RENESAS TECHNICAL UPDATE

製品分類	MPU & MCU	発行番号	TN-16C-A206A/J	Rev.	第1版
題名	R32C/120 グループ ハードウェアマニュアルの誤記訂正		情報分類	技術情報	
適用製品	R32C/120 グループ	対象ロット等	関連資料	R32C/120 グループ ハードウェアマニュアル Rev.1.10 (RJJ09B0504-0110)

R32C/120 グループ ハードウェアマニュアル Rev.1.10 において誤記がありましたので、以下のとおり訂正いたします。

図 24.33 LIN“L”検出割り込みブロック図

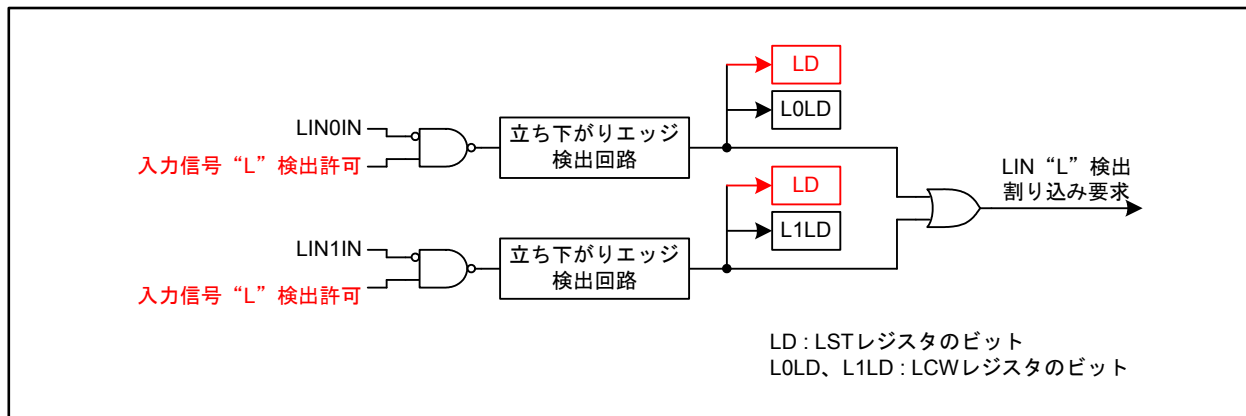
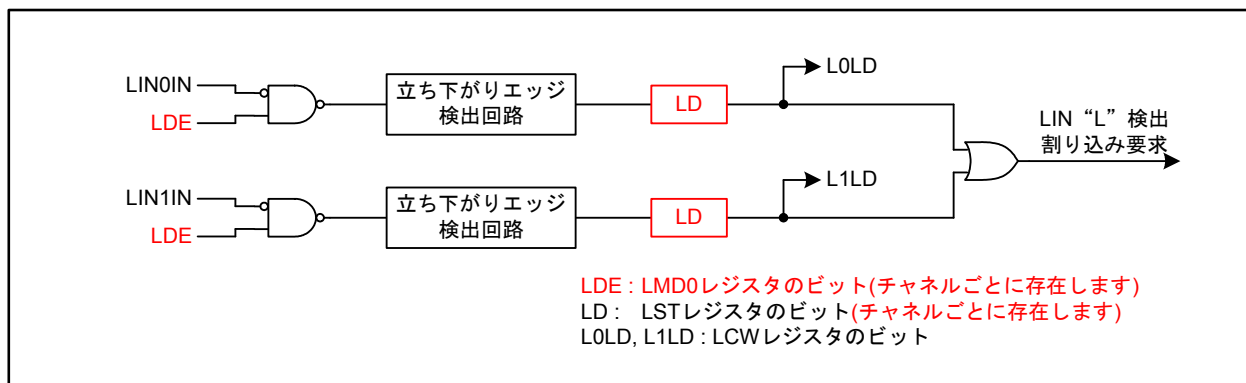
図24.33を以下のとおり訂正いたします。

図26.1 入出力端子ブロック図(代表例) (i=0~10、j=0~7)

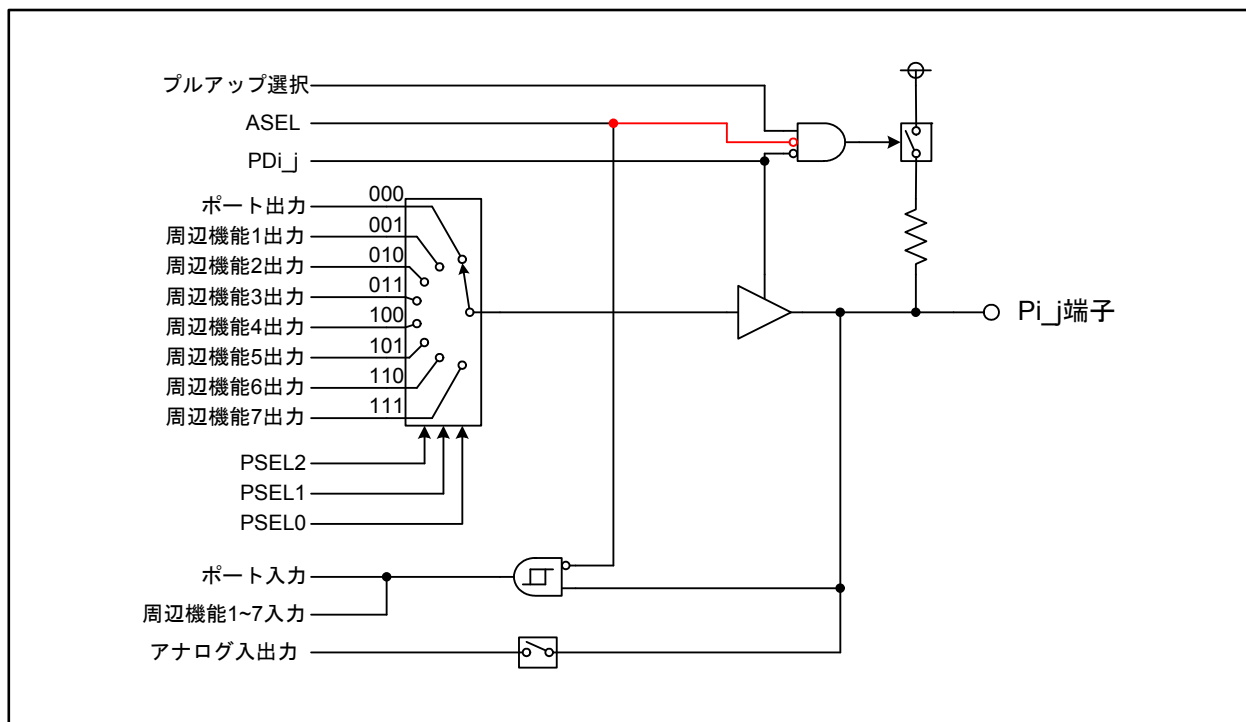
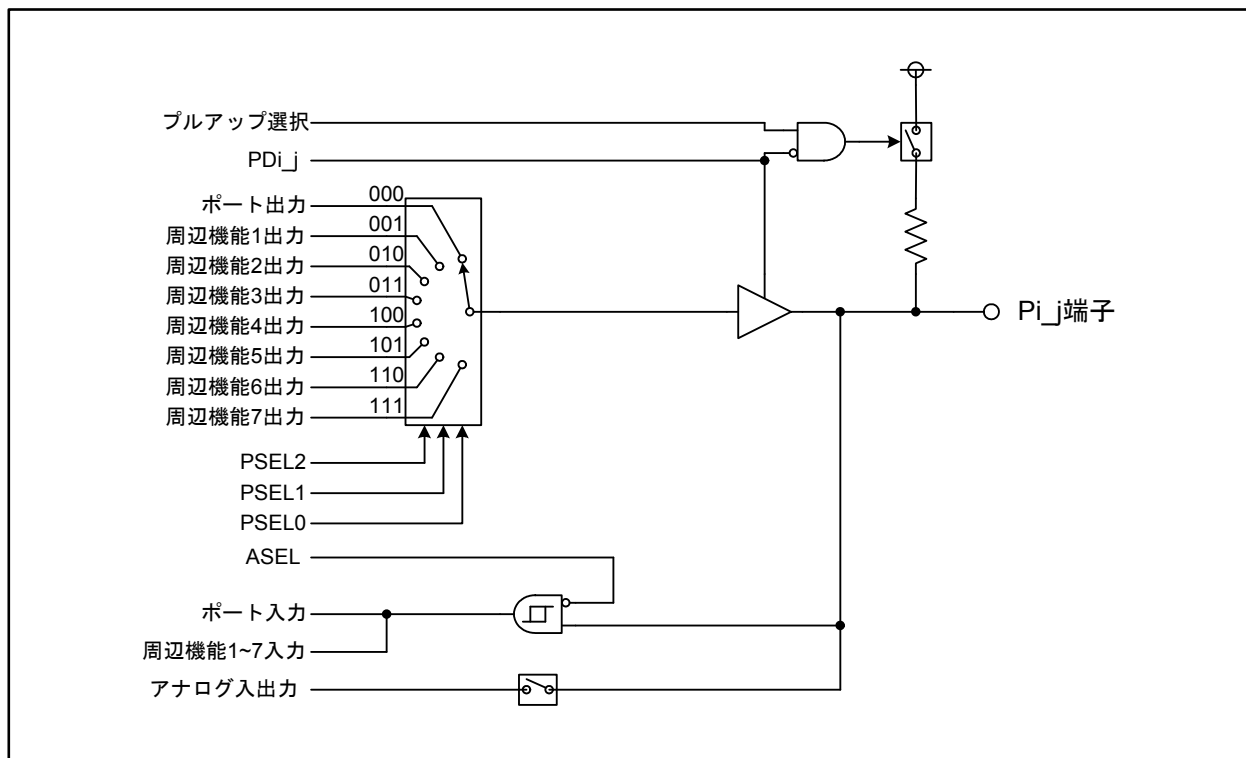
図26.1を以下のとおり訂正いたします(TN-16C-A198A/J 参照)。

図27.2 IDコード格納番地

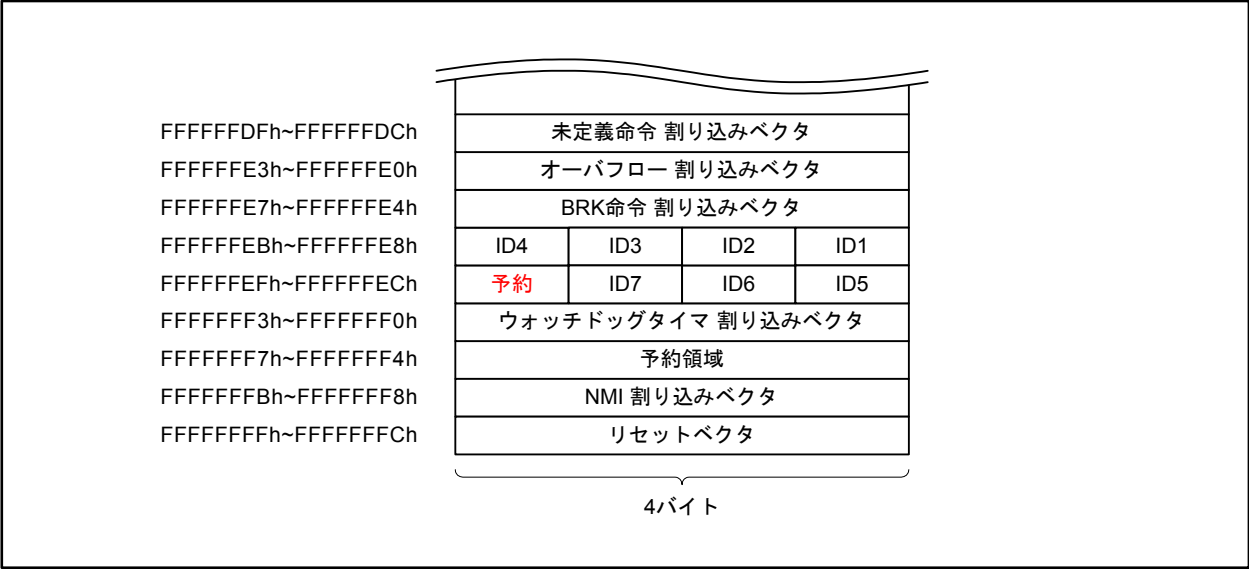
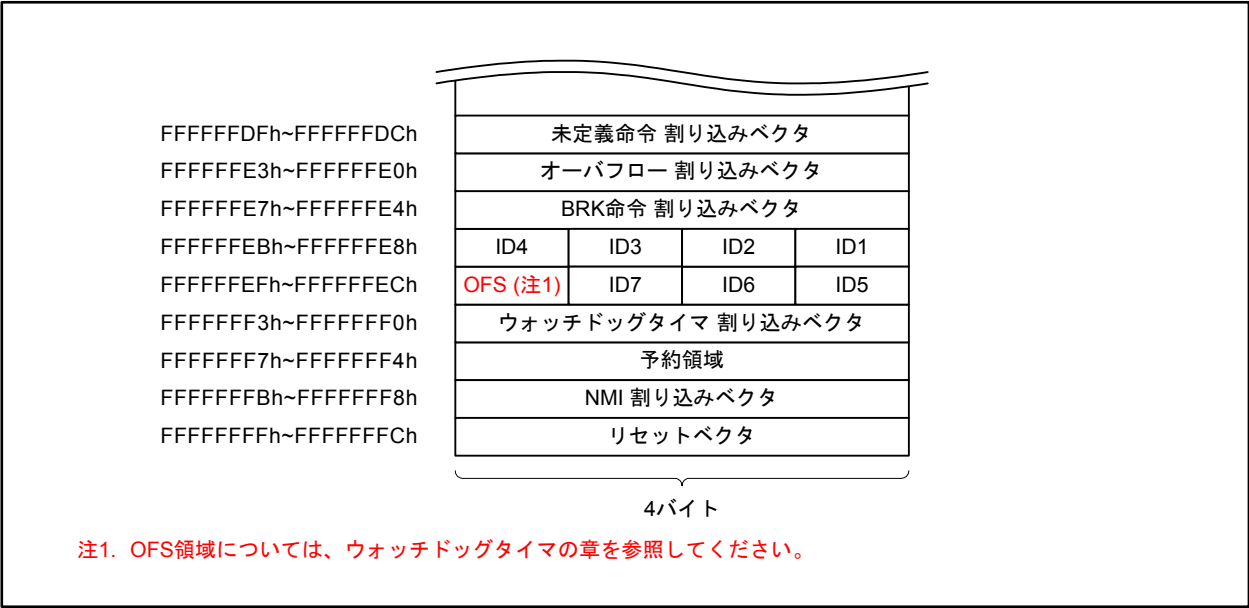
•Page 487 of 582
図27.2を以下のとおり訂正いたします。
